Krycí list ZBV

| Název Stavby dle SoD: Okružní křižovatky Nymburk - II/503 x II/330 a II/503 x II/331 Název stavebního objektu/provozního souboru (SO/PS): Úprava odvodnění | Číslo SO/PS / / pořadí Změny SO/PS: 301/1 | Číslo ZBV: 10 |

Změnový list

| Název Stavby dle SoD: Okružní křižovatky Nymburk - II/503 x II/330 a II/503 x II/331 Název stavebního objektu/provozního souboru (SO/PS): Úprava odvodnění | Číslo SO/PS / / pořadí Změny SO/PS: 301/1 | Číslo ZBV: 10.3 |

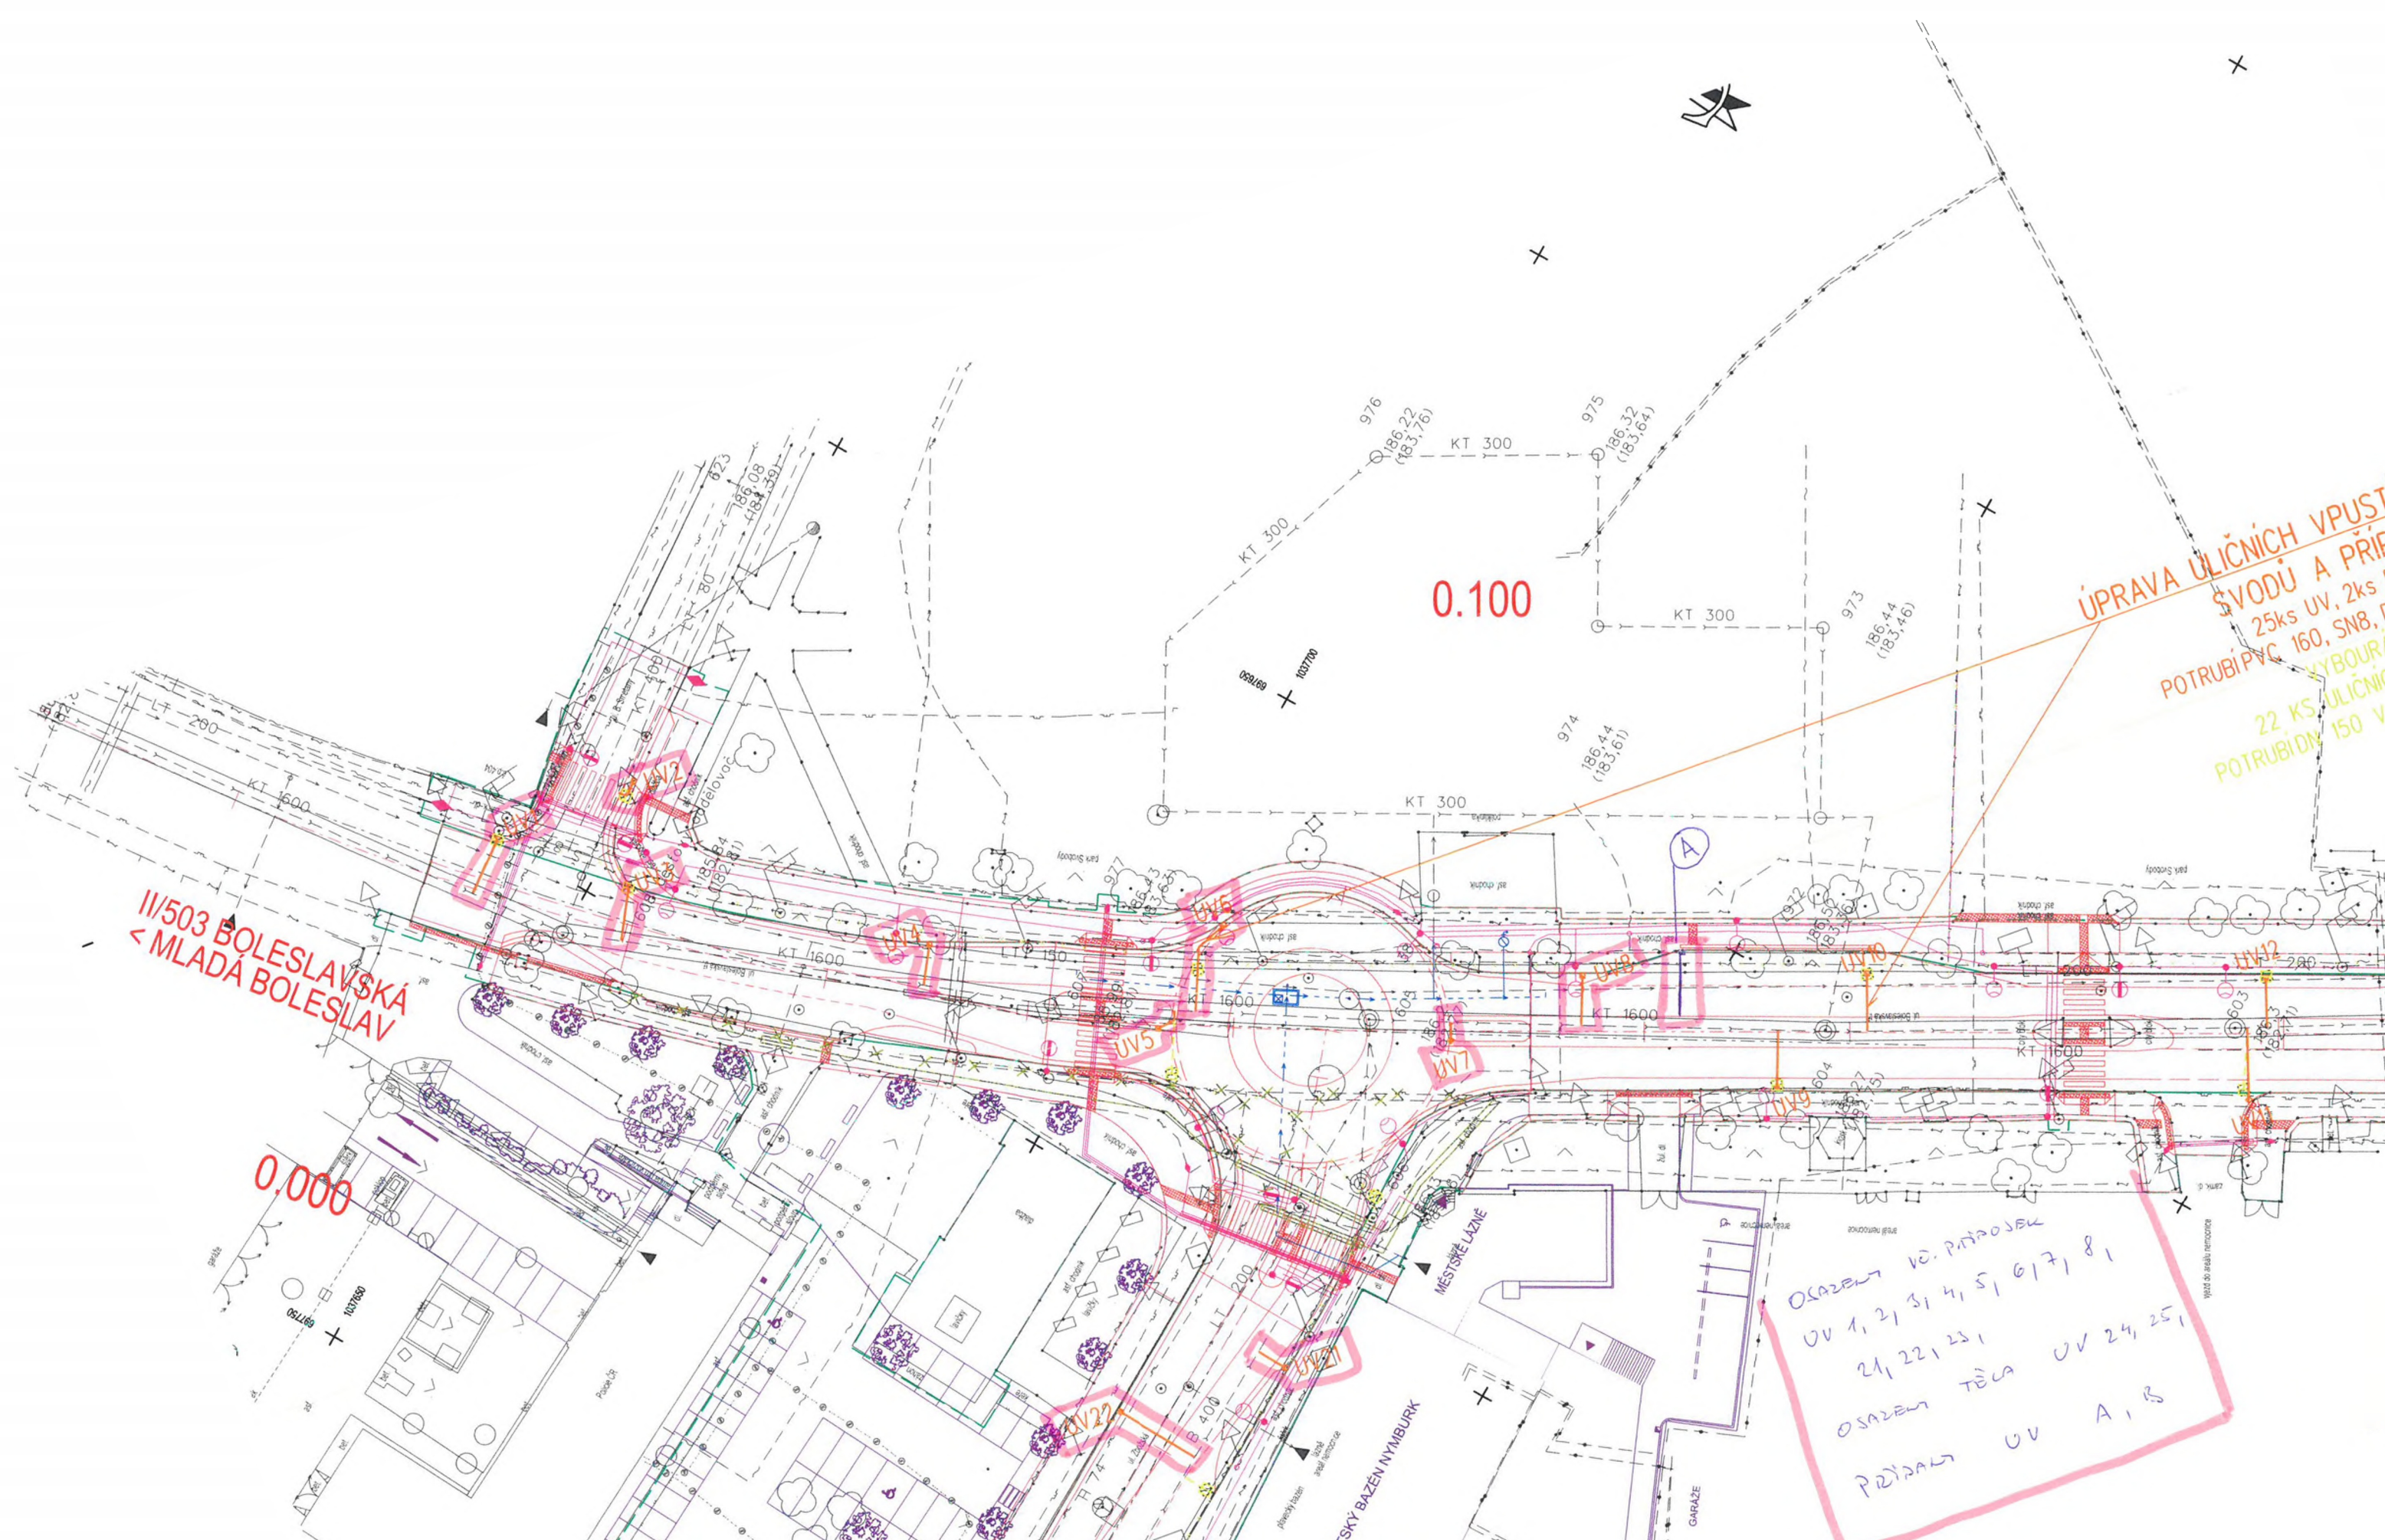
Po proměření spádových poměrů na
 kráčí ul. Nerudova a křižovatce před
 ochranou slzou autobusového stání, bylo
 po dohodě s autorským dozorem, rozhodnuto
 přidat UV 24.

Práce: Zbudování UV 24 na křižovatce
 Nerudova, křižovatce. Příprava pro
 potěblu obrub v ul. B. Smutný a
 Boleslavská.
